# EKSTERN KVALITETSSIKRING AF MILJØKONSEKVENSS- VURDERING AF RUTE 15 RINGKØBING-HERNING

NOTAT

A240466-002-01

Slutnotat

Figur 4-5 Forskudt kryds vest for Nørhede. Udsnit fra tegning -1044.

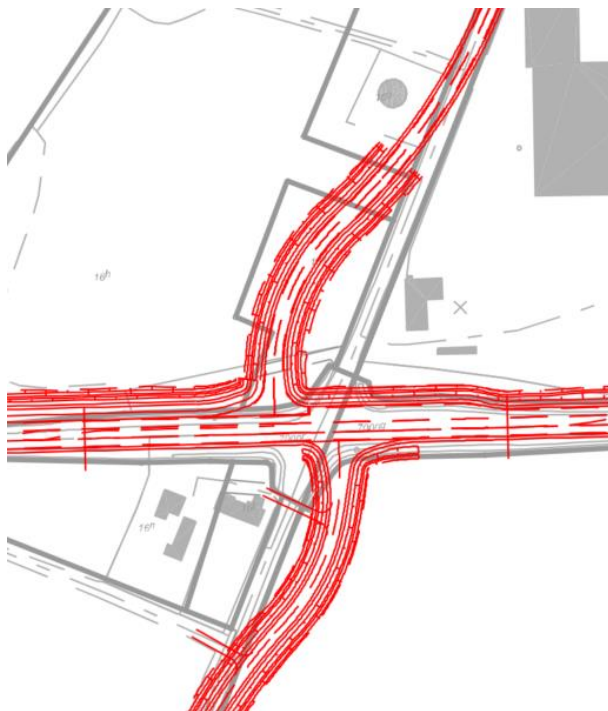
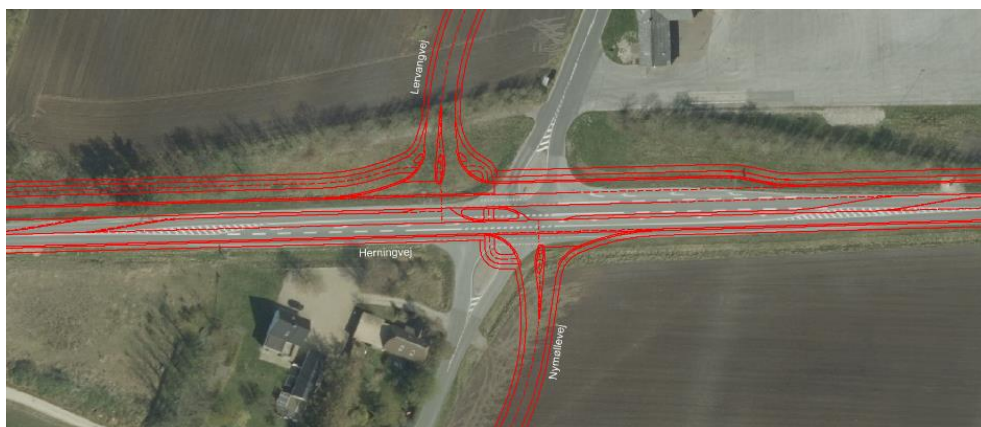
Bemærkning Forsatte kryds er ikke tegnet i detaljer. Det er derfor ikke muligt at se hvilke svingbevægelser tillades. Som eksempel herpå kan nævnes krydset vest for Nørhede (st. 109+500), se figur 4-5 og figur 4-6.

Figur 4-13 To T-kryds ved Barde. Udsnit fra tegning -1046.

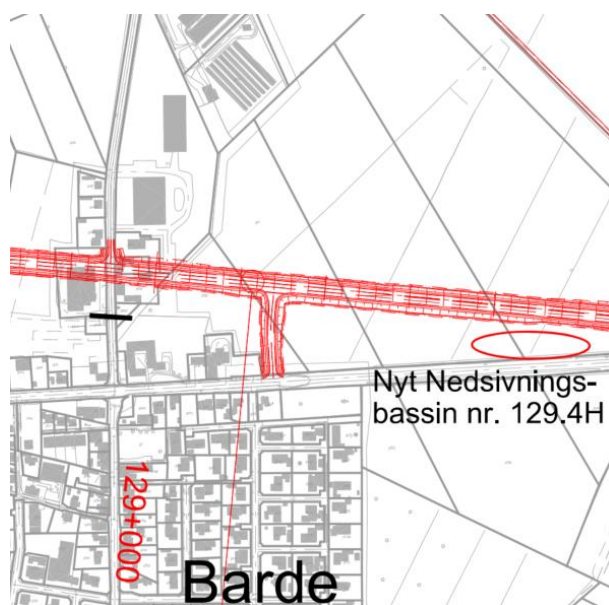
Bemærkning I km 129+000 ved Barde er der planlagt to T-kryds:

- 1 mod nord ved Timringvej og
- 2 en forbindelsesvej mod syd til eksisterende Herningvej.

Ifølge Vejteknisk beskrivelse placeres prioriterede vejkræds kun på ikke-kritiske overgangsstrækninger (dvs. hvor ét spor i hver af kørselsretningerne bliver til to – se figur 4-15).

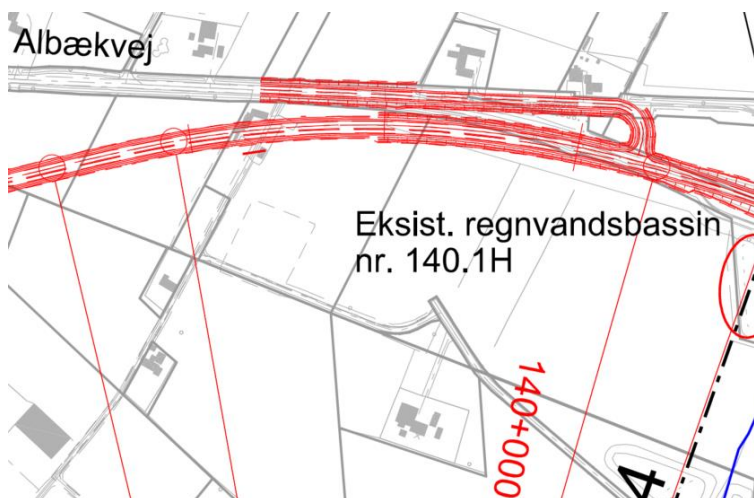
Problem I km 133 ved Frifeltvej og St. Ahlevej er der planlagt T-kryds, se figur 4-16.

Med udgangspunkt i tegningsgrundlaget (Figur 4-16) kan cyklister mellem Frifeltvej og St. Ahlesvej krydse den nye rute 15 midt imellem de to kryds hvor der er hastighedsgrænse 70 km/h, hvilket vurderes at medføre en trafiksikkerhedsmæssig risiko, især når krydsningen foregår på en strækning udenfor kryds.

Se generelle løsningsforslag i afsnit 4.4.1.

Cykelkrydsningen foreslås derfor etableret i tunnel eller som bro. Hvis dette ikke kan lade sig gøre anbefales cykelkrydsningen etableret tæt på den ene sidevej, hvor trafikanterne på den nye rute 15 kan forventes at være mere opmærksomme end midt imellem de to veje. Forslaget bør indarbejdes nu idet resultatet kan have indflydelse på overslaget.

Figur 4-18 Udformning ved Heringvej/Ndr. Ringvej for etape 1B. Udsnit fra tegning - 1048

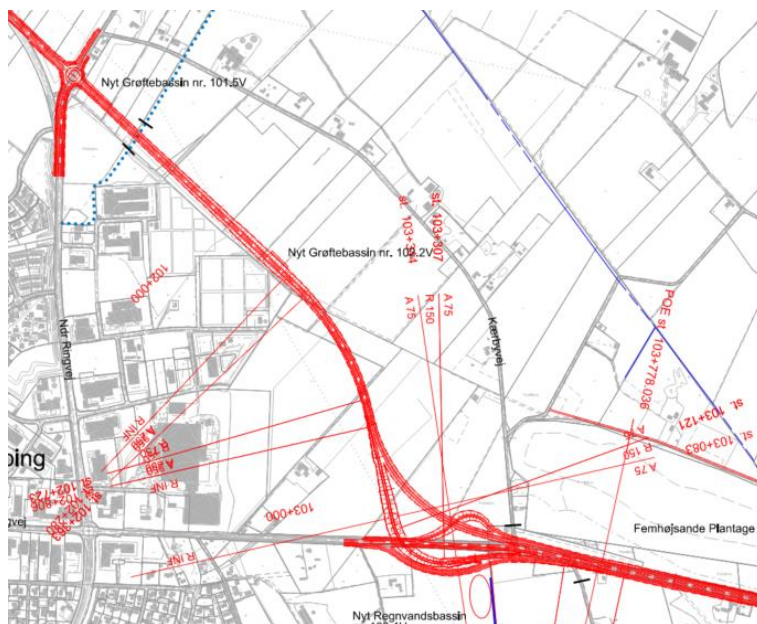
Etape 1B og 1C viser en udformning af Ndr. Ringvej med store horisontale radier (hhv. min.  $R=1800$  og  $R=2200$ ) imens etape 1D og 1E har lave radier (min.  $R=150$ ). Risiko for ulykker er bl.a. afhængig af vejens radius, hvor kurver med radius under 400 m kan have særlig risiko for ulykker.
